福島第二原子力発電所1号発電用原子炉 廃止措置計画認可申請書

本文及び添付書類の一部補正について

(令和 2 年 5 月 29 日 原管発官 R 2 第 4 3 号) 補正前後比較表

福島第二原子力発電所1号炉 廃止措置計画認可申請書 補正前後比較表

第10-3図 解体工事準備期間中の放射性固体廃棄物の処理フロー (1/2)

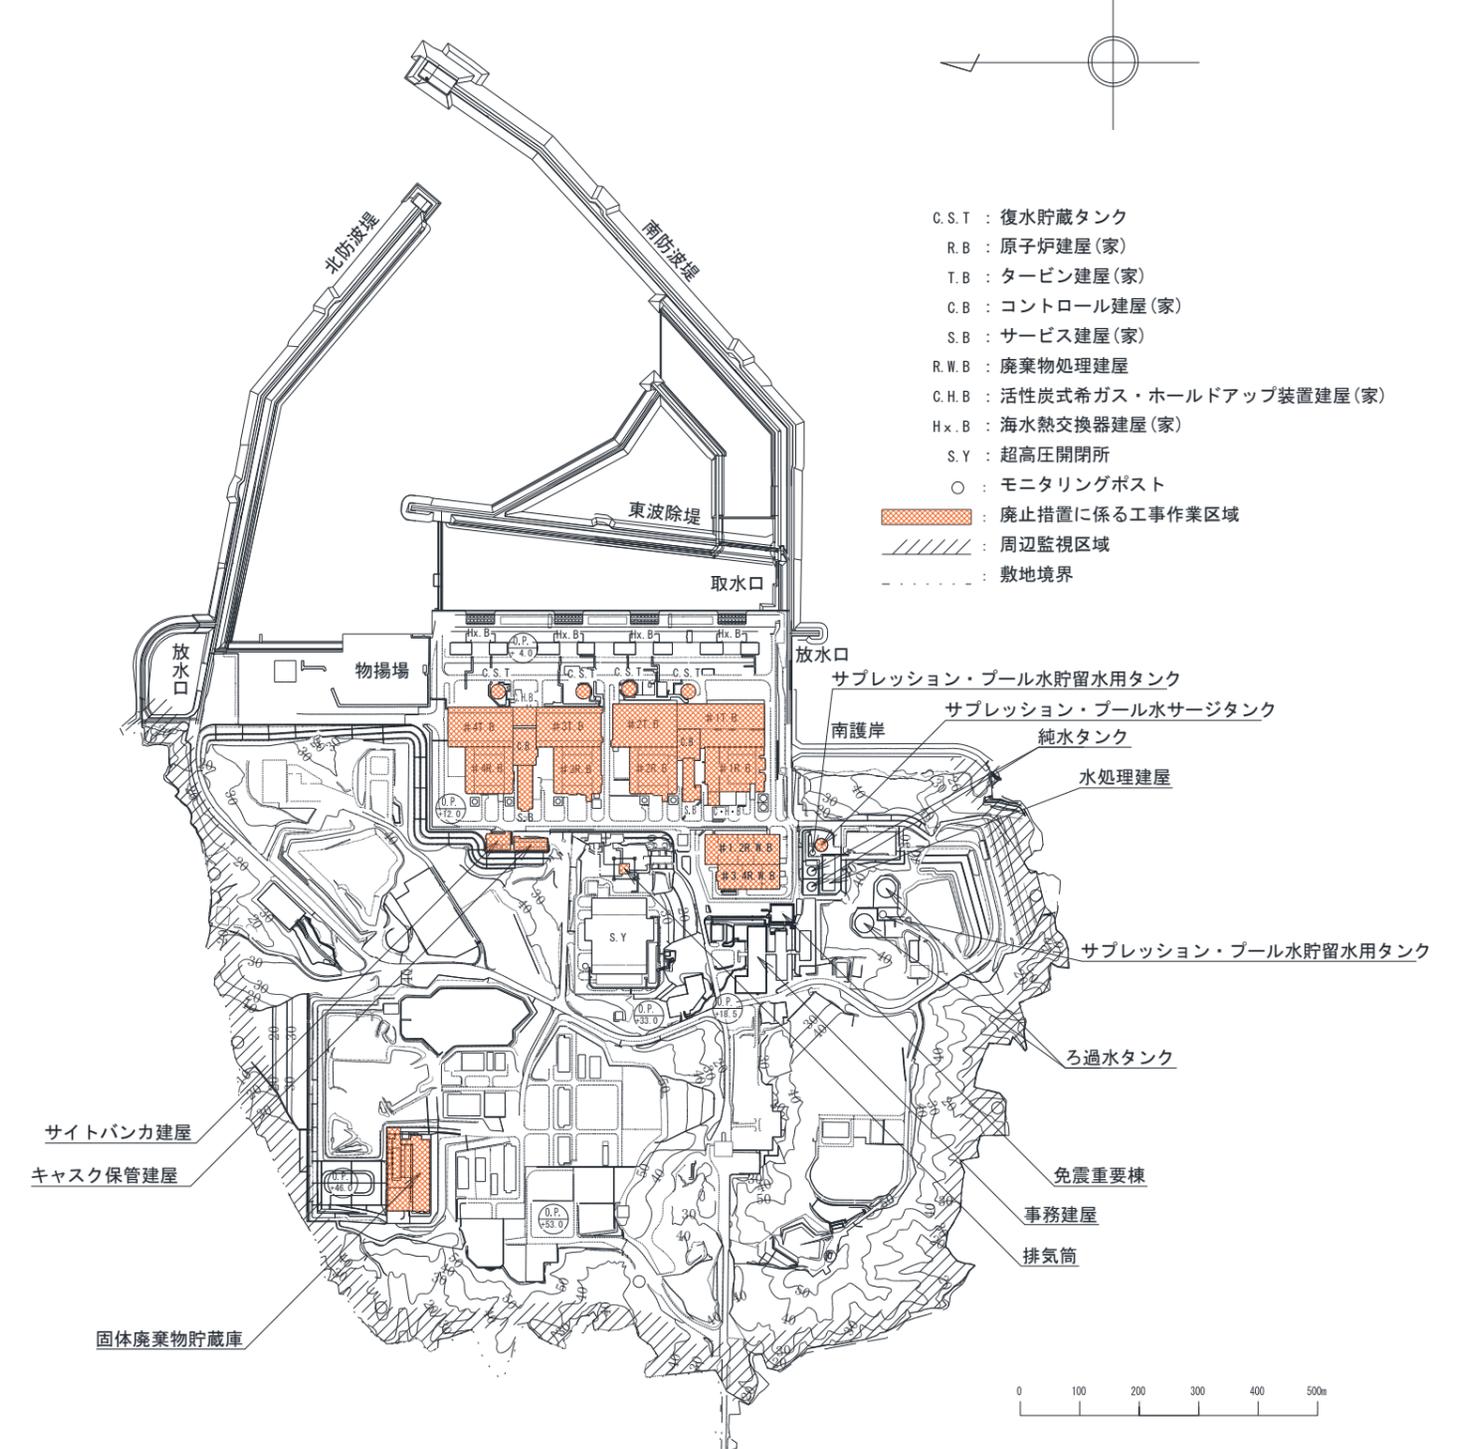
頁	補正箇所	補正前	理由
76	十 第10-3 図 解体工 事準備期 間の放射 性固体廃 棄物の処 理フロー (1/2)	<p>1号炉 (原子炉建家原子炉棟)</p> <p>原子炉冷却材浄化系 受けタンク</p> <p>燃料プール冷却浄化系 受けタンク</p> <p>2号炉 (原子炉建屋原子炉棟)</p> <p>原子炉冷却材浄化系 受けタンク</p> <p>燃料プール冷却浄化系 受けタンク</p> <p>使用済樹脂系</p> <p>1号炉 (タービン建家)</p> <p>復水浄化系 受けタンク</p> <p>復水浄化系脱塩装置 ※1</p> <p>2号炉 (タービン建屋)</p> <p>復水浄化系 受けタンク</p> <p>復水浄化系 受けタンク</p> <p>※1 復水浄化系脱塩装置から</p> <p>濃縮洗滌廃液系 (第8-2図 洗滌廃液系濃縮装置から)</p> <p>濃縮廃液系 (第8-2図 低電導度廃液系ろ過装置から)</p> <p>濃縮洗滌廃液タンク</p> <p>乾燥装置</p> <p>濃縮廃液タンク</p> <p>原子炉冷却材浄化系沈降分離槽</p> <p>復水浄化系沈降分離槽</p> <p>使用済樹脂槽</p> <p>低電導度廃液系脱塩器から (第8-2図)</p> <p>洗滌廃液系脱塩器から (第8-2図)</p> <p>1号, 2号, 3号及び4号炉共用</p> <p>1号及び2号炉共用</p> <p>建家(屋)区分</p>	・記載の適正化

頁	補正箇所	補正後	理由
76	十 第10-3 図 解体工 事準備期 間の放射 性固体廃 棄物の処 理フロー (1/2)	<p>1号炉 (原子炉建家原子炉棟)                      原子炉冷却材浄化系 受けタンク                      燃料プール冷却浄化系 受けタンク</p> <p>2号炉 (原子炉建屋原子炉棟)                      原子炉冷却材浄化系 受けタンク                      燃料プール冷却浄化系 受けタンク</p> <p>使用済樹脂系                      1号炉 (タービン建家)                      復水浄化系 受けタンク                      (復水浄化系脱塩装置) ※1</p> <p>2号炉 (タービン建屋)                      復水浄化系 受けタンク                      復水浄化系 受けタンク</p> <p>(1号及び2号炉廃棄物処理建屋)                      洗濯廃液系 (第10-2図) 洗濯廃液系濃縮装置から                      濃縮洗濯廃液タンク → 乾燥装置 → 固体廃棄物貯蔵庫                      濃縮廃液系                      原子炉冷却材浄化系沈降分離槽                      (第10-2図) 低電導度廃液系ろ過装置から                      濃縮廃液タンク → 3号及び4号炉廃棄物処理建屋                      復水浄化系沈降分離槽                      (第10-2図) 低電導度廃液系脱塩器から                      (第10-2図) 洗濯廃液系脱塩器から                      使用済樹脂槽                      (※1) 復水浄化系脱塩装置から</p> <p>1号, 2号, 3号及び4号炉共用 (赤点線)                      1号及び2号炉共用 (青点線)                      建家(屋)区分 (黒点線)</p>	・記載の適正化
